COMUNE DI MONTECHIARUGOLO

IMPIANTO AGRIVOLTAICO AVANZATO "PARMA"

Proponente: Green Frogs Parma S.r.l

Tipo Procedura: VIA

Figura 1 Attraversamento elettrodotto in località "Piazza" (da elaborato 3162_6252_PA_PAUR_T16_Rev.0"

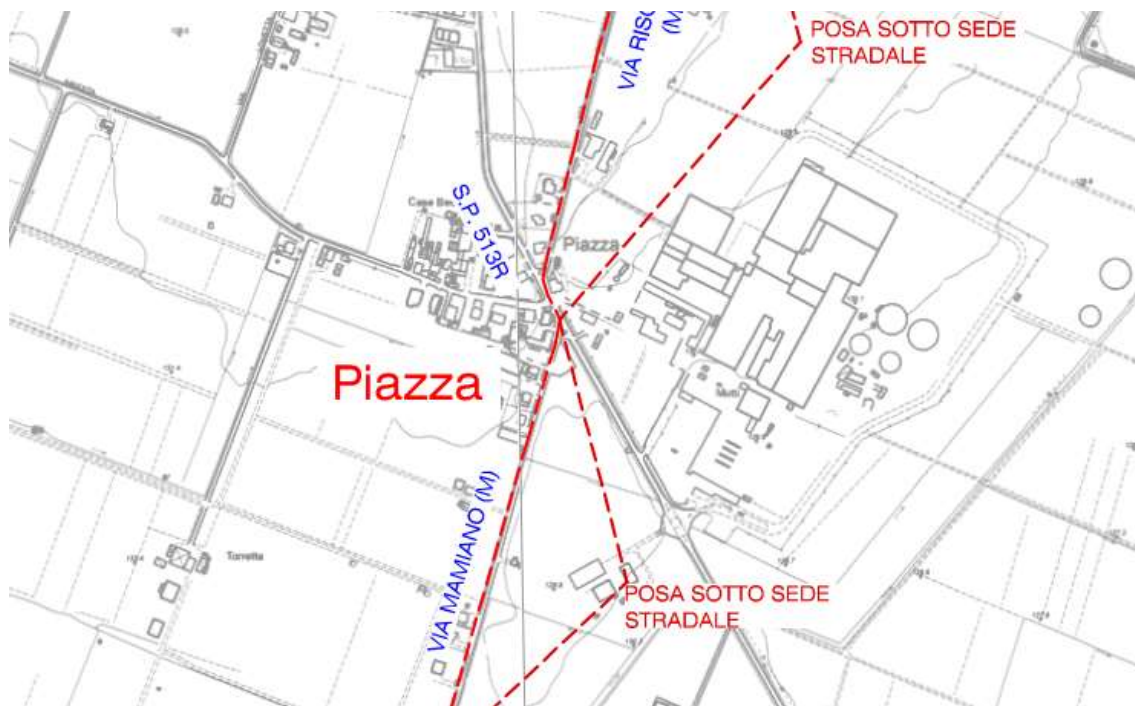
- 1) Per quanto concerne la realizzazione dell'elettrodotto esterno, si dovranno esplicitare le modalità di attraversamento di Via Traversetolo "S.P. 513R" in località "Piazza", visti gli elevati volumi di traffico, evitando scavi trasversali o longitudinali alla sede stradale e qualsiasi tipo di interferenza con il traffico veicolare presente. Eventualmente, preve verifiche di non interferenza con edifici e manufatti presenti, si potrà valutare l'utilizzo della tecnologia T.O.C. Durante tutta la durata degli scavi si dovranno ugualmente evitare interferenze con il traffico veicolare esistente come la formazione di sensi unici alternati o parzializzazioni della carreggiata.

Analogamente, la realizzazione del cavidotto non potrà comportare abbattimenti di alberature allocate nel tratto di interesse della "S.P. 513R".
